Avis délibéré de la mission régionale d'autorité environnementale sur le projet de restructuration et de diversification du domaine skiable de Val Cenis présenté par la société d'économie mixte (Sem) Val-Cenis, sur la commune de Val-Cenis et sur la mise en compatibilité du plan local d'urbanisme (PLU) de la commune déléguée de Lanslebourg (73)

(2^e avis)

Avis n° 2025-ARA-AP-1849

Avis délibéré le 17 juin 2025

Figure 4: Changements de zonage au sein du PLU de Lanslebourg (en vert pour le secteur NL1 et en rose pour le secteur du nouveau TSD du Grand Coin) (source : dossier)

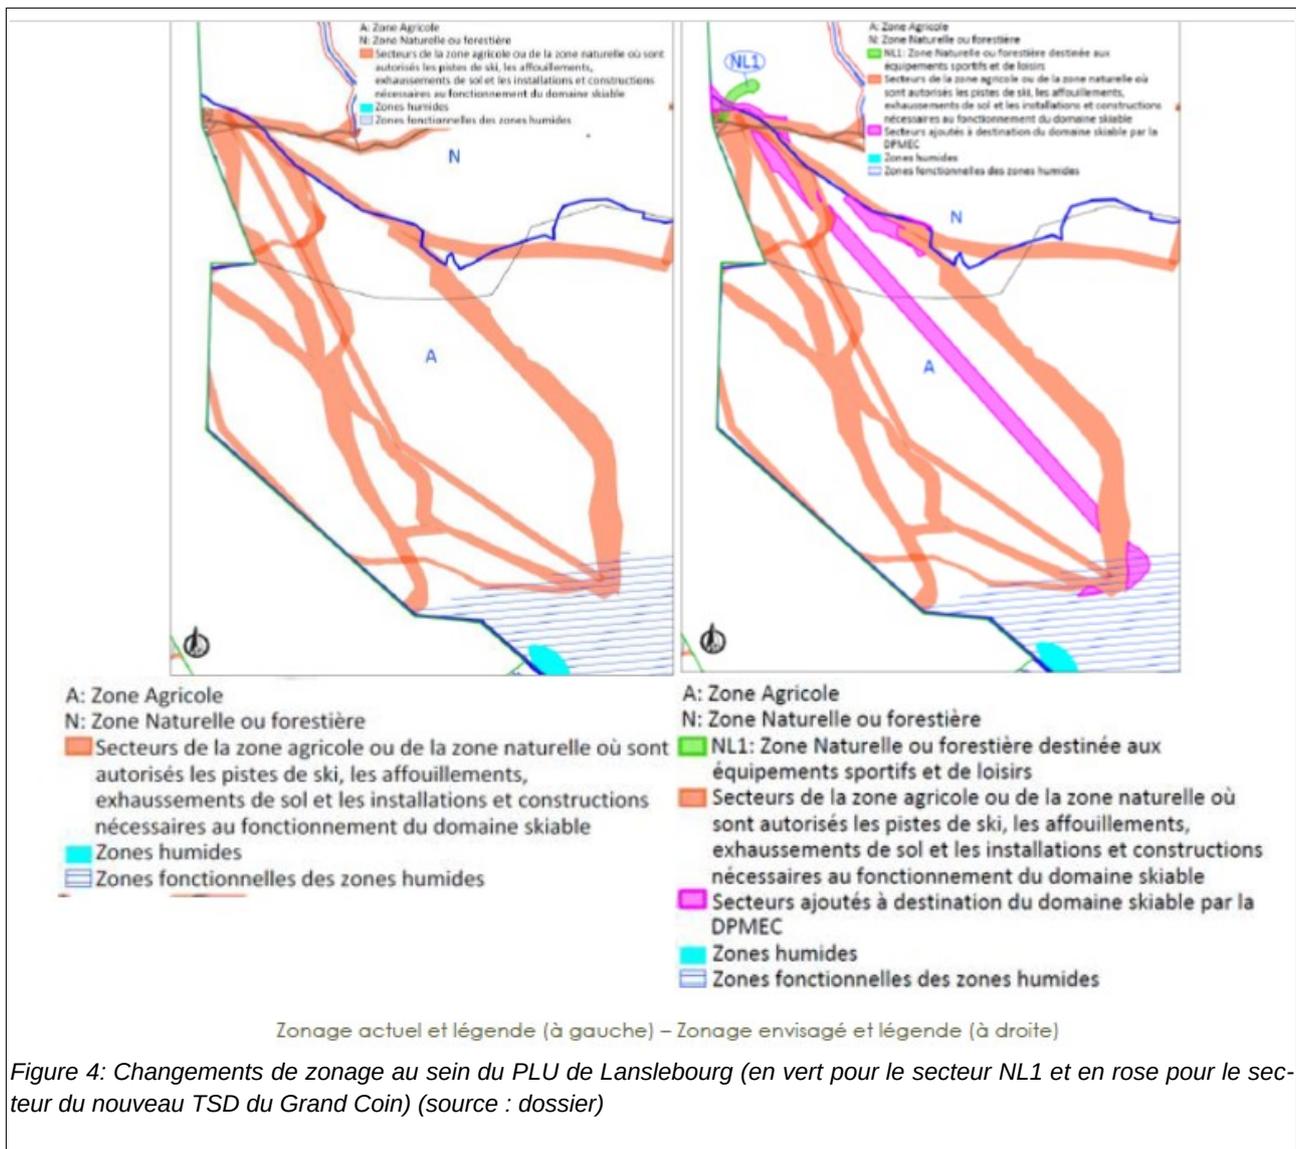
La mise en compatibilité du plan local d'urbanisme (PLU) de la commune déléguée de Lanslebourg¹² est nécessaire, via une déclaration de projet, pour pouvoir autoriser d'une part le remplacement des deux téléskis du Grand Coin et du Lac par un seul télésiège débrayable Grand Coin et d'autre part la réalisation de l'opération "Vanoise Expérience". En effet, ces deux opérations de la phase 2A du projet s'inscrivent actuellement en zones agricole A et naturelle N du PLU. La figure 4 ci-dessous matérialise les évolutions opérées au plan de zonage du PLU dans le cadre de sa mise en compatibilité.

La description du projet de mise en compatibilité du PLU est incluse dans l'étude d'impact actualisée du projet d'aménagement du domaine, ainsi que dans son résumé non technique. L'évaluation environnementale du projet de mise en compatibilité n'est pour autant pas conduite. Le dossier ne présente ni les possibles incidences négatives générées par cette évolution du plan de l'urbanisme ni les mesures existantes ou nouvelles (dans le règlement écrit, le règlement graphique, le PADD ou les orientations du PLU) prises pour les éviter ou les réduire, à l'échelle du document d'urbanisme.
